# Stadt Lütjenburg

## Bebauungsvorschlag zum B-Plan Nr. 59 (SB-Markt südlich Gildenplatz)

Verkehrsplanerische Stellungnahme zu unterschiedlichen  
Varianten der verkehrlichen Erschließung

Th/Sc-09055012-12 / 09.11.2009

Var. 4:

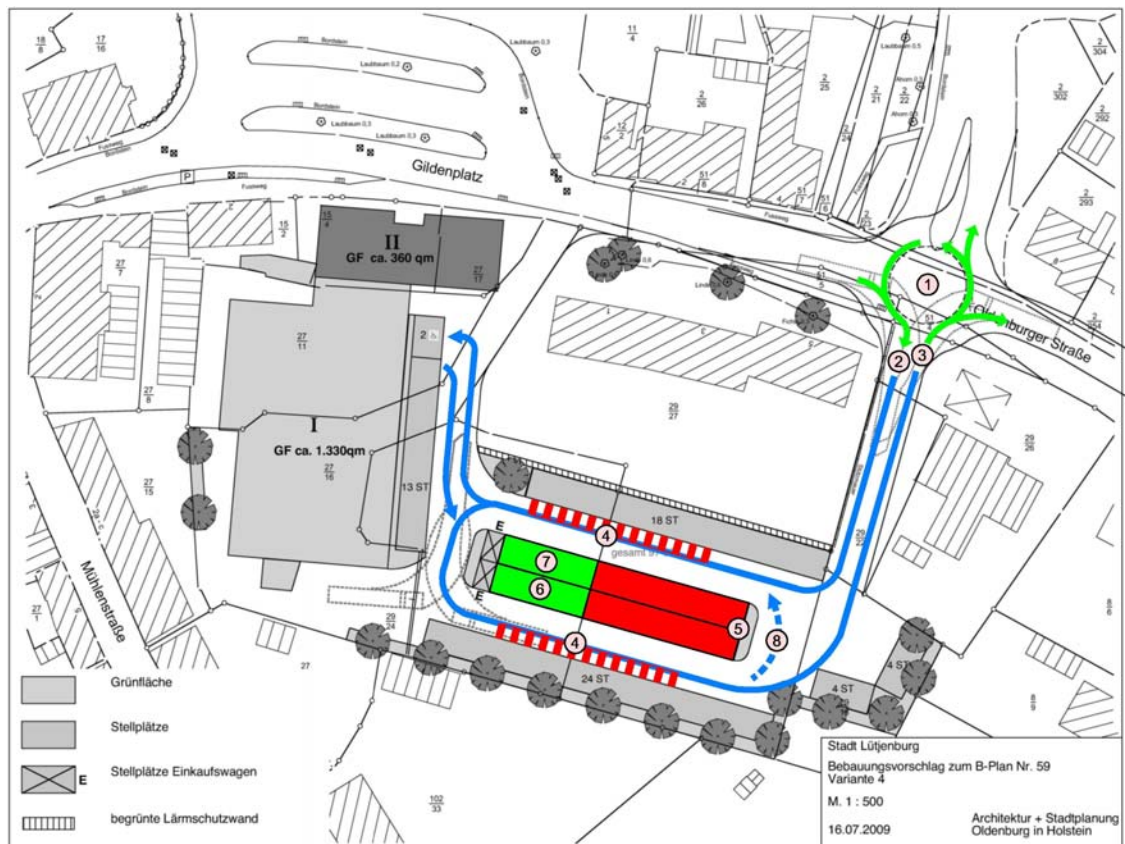
- (1) Am Mini-Kreisel finden für Pkw's nur
- (2) Abbiegevorgänge „rechts raus“ und
- (3) Einbiegevorgänge „rechts rein“ statt.  
→ Verkehrstechnisch wesentlich günstiger für Parkplatzzu-/ausfahrt.

Linienbusse können „virtuelle“ Mittelinsel problemlos geradeaus befahren, somit keine Einschränkung des Fahrkomforts für die Fahrgäste.

Mini-Kreisel ist ebenso problemlos für Anlieferungs- und Entsorgungs-Lkw befahrbar (direktes Abbiegen durch Überfahren der („virtuellen“) Mittelinsel -> s. Schleppkurvendarstellung in Planskizze.

- (4) Behinderungen ein- und ausfahrender Pkw in der Hauptfahrgasse durch ein- und ausparkende Pkw.
- (5) Hintere Stellplätze sehr weit vom Eingangsbereich zum SB-Markt entfernt. Diese Stellplätze (6) werden aber bei der Zufahrt angesteuert, bevor die näher gelegenen Stellplätze (7) in der Ausfahrtsgasse erreicht werden. Wenn Stellplätze (7) zuerst angesteuert werden, aber bereits belegt sind -> „Ehrenrunde“ erforderlich.
